Rapport d'analyse environnementale

**Projet de réaménagement à quatre voies séparées de la route 175
entre les kilomètres 60 et 84
sur le territoire des cantons unis de Stoneham-et-Tewkesbury
par le ministère des Transports du Québec**

Dossier 3211-05-398

Le 19 août 2005

FIGURE 2 : CONTRAINTES JUSTIFIANT LE TRACÉ RETENU DANS LE SECTEUR DU RUISSEAU TACHÉ

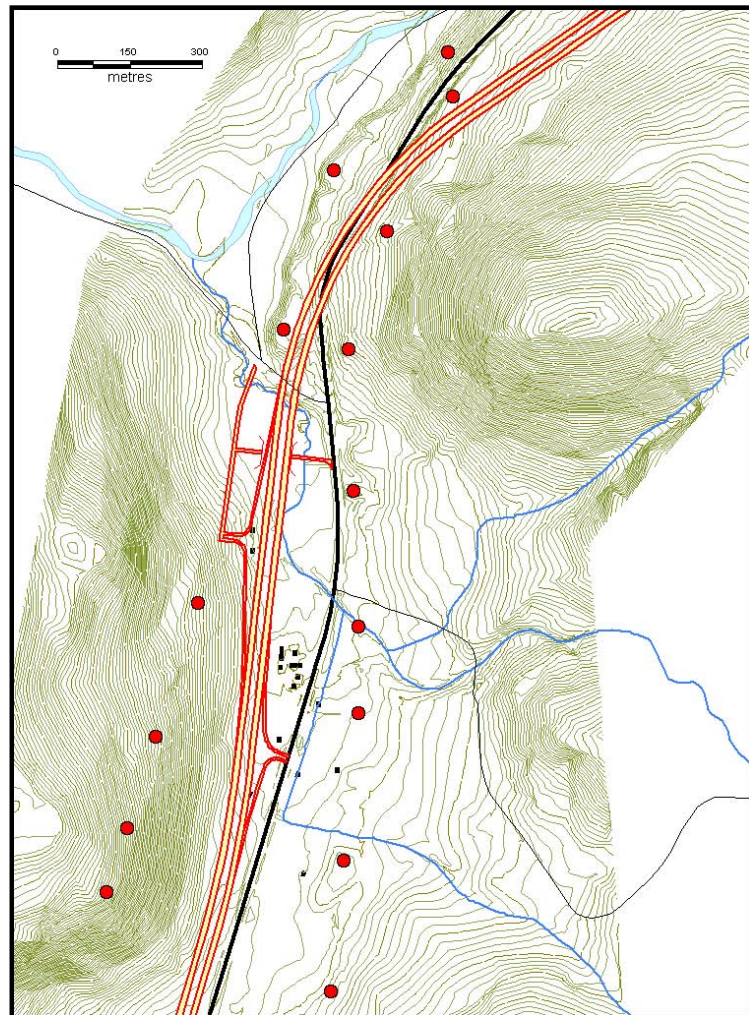
Concernant la localisation du tracé dans le secteur du ruisseau Taché, le MTQ a informé le MDDEP, préoccupé par ce projet de déplacement du ruisseau Taché, que la topographie du secteur, la présence de pylônes électriques, de bâtiments (résidences et commerces) et d'autres cours d'eau limitent énormément les possibilités de tracé. La figure 2 démontre ces contraintes. Les points rouges représentent les pylônes alors que les carrés noirs représentent les bâtiments. Il est à noter que le MTQ est également limité dans son choix de tracé par son objectif de ne pas se retrouver avec une courbe sous standard à ses normes de sécurité actuelles.

Concernant le déplacement du ruisseau Taché, l'équipe d'analyse est d'avis que les informations supplémentaires présentées par le MTQ démontrent la difficulté de passer la route ailleurs et ainsi éviter le déplacement du ruisseau Taché. De plus, l'équipe d'analyse est d'avis que les mesures d'atténuation et le programme de surveillance prévus permettront de limiter adéquatement l'impact du projet sur les ressources en aval du secteur prévu pour le déplacement du ruisseau.

Figure 3 : LOCALISATION DE LA FORÊT ANCIENNE

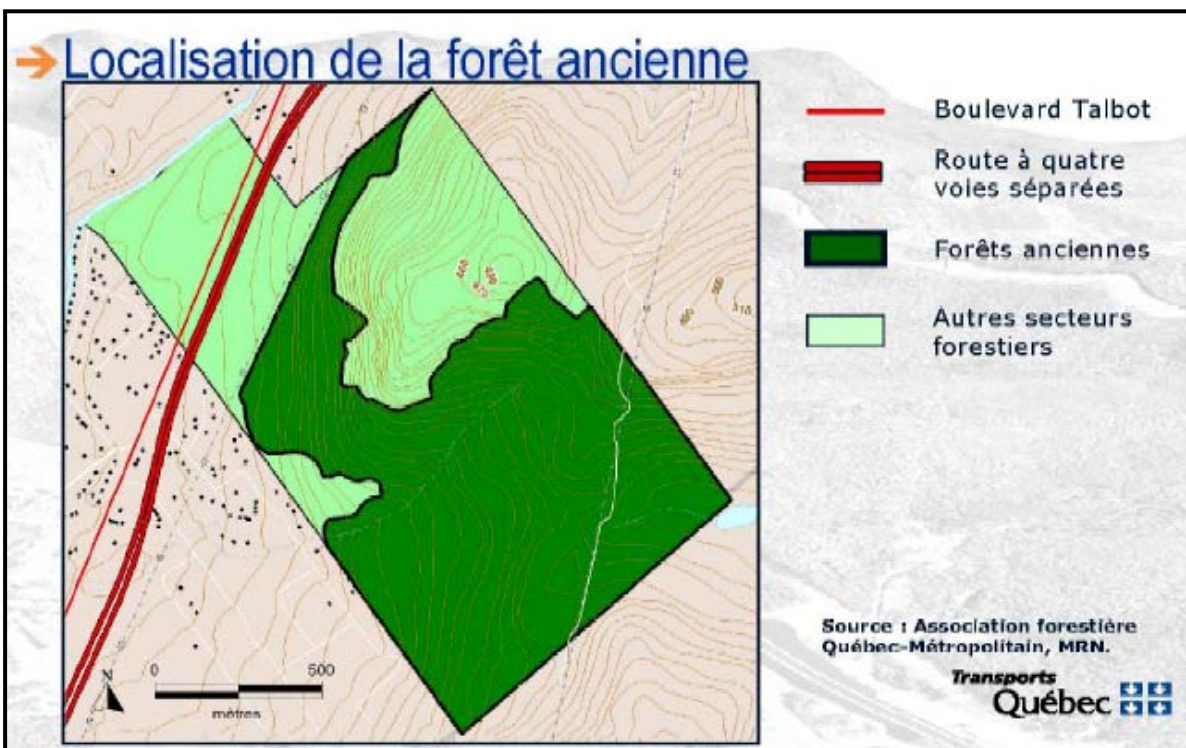
Il est à noter que le parc municipal du mont Wright, localisé dans le secteur du km 63, abrite une forêt ancienne classée écosystème forestier exceptionnel (EFE). Il s'agit d'une érablière à bouleau jaune et hêtre et bétulaie jaune à sapin de 99 hectares (figure 3). Cet écosystème est protégé en vertu de la Loi sur les forêts (L.R.Q., c. F-4.1). On retrouve au sein de cette forêt des arbres de très grande taille, âgés de près de 300 ans. Ces peuplements sont d'origine naturelle et n'ont pas été perturbés par des coupes forestières, par des feux ou des chablis. Ces peuplements sont rares à l'échelle régionale et peuvent servir de point de référence permettant de mesurer les effets à long terme des interventions humaines sur les écosystèmes forestiers québécois.

L'EFE est localisé à l'est de l'emprise de la ligne de transport d'énergie électrique d'Hydro-Québec (230 kV) alors que le tracé retenu se trouve à l'ouest de cette dernière. Afin d'éviter de créer une cicatrice dans le parc et de réduire la superficie de terrain à déboiser, le MTQ a déplacé vers l'ouest le tracé initialement présenté pour le rapprocher de la route 175 actuelle et a réduit dans ce secteur le terre-plein central à 8,6 m. Ainsi, selon la Direction de l'environnement forestier du MRNF : « ... les modifications au tracé par rapport au projet initial tiennent compte des commentaires que nous avons formulé lors de l'analyse de recevabilité, en novembre 2004.

En effet, le tracé est maintenant situé dans l'emprise actuelle pour la portion de la route adjacente au parc, ce qui laisse l'ÉFE intact ».
